Les communications faite par l'ARER (Agence Régionale de l'Energie Réunion) sur les forages d'exploration géothermiques dans le site remarquable de la Plaine des sables amènent quelques interrogations et commentaires:

Association Citoyenne de Saint-Pierre

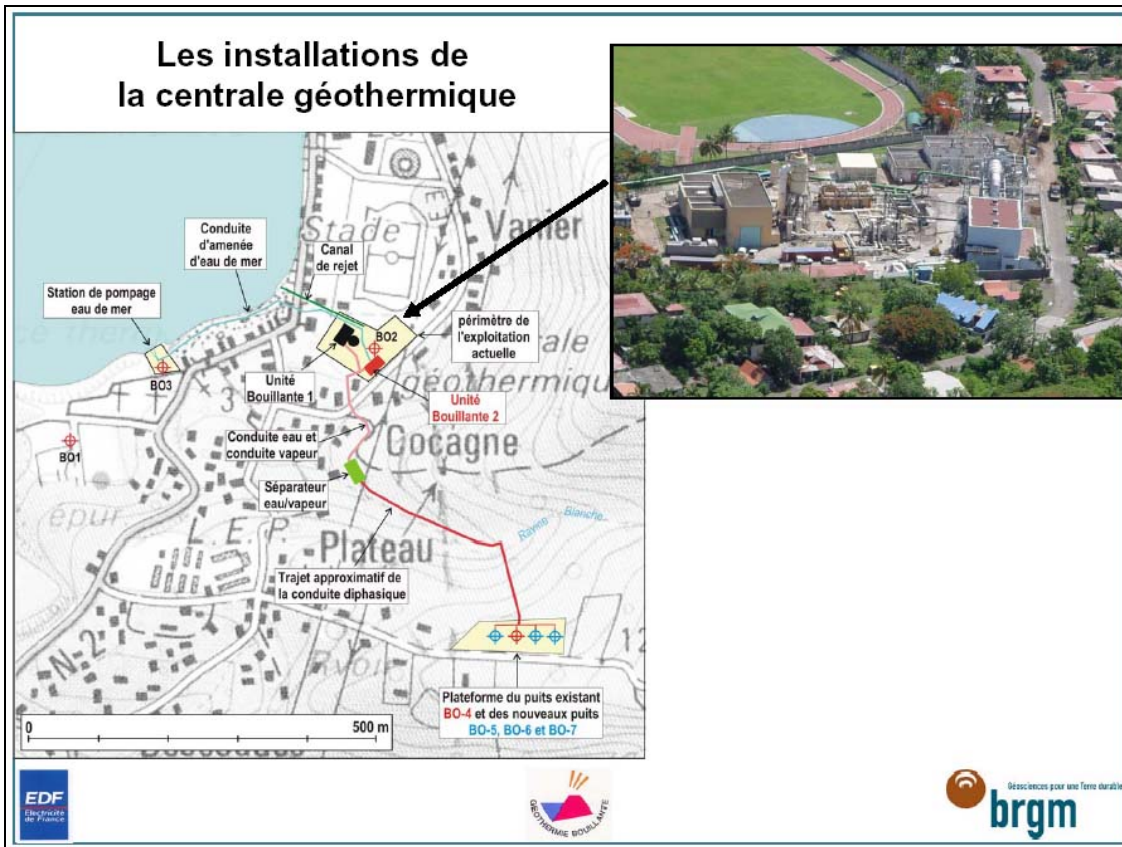
Acsp : Pour mieux comprendre, voici quelques images d'une partie de l'équipement du site géothermique de Bouillante, Guadeloupe, qui se situe en zone urbaine, et à proximité du littoral, **ce qui n'a rien à voir avec un parc national**. Visiblement l'intégration paysagère correspond plus à celle d'une zone industrielle.
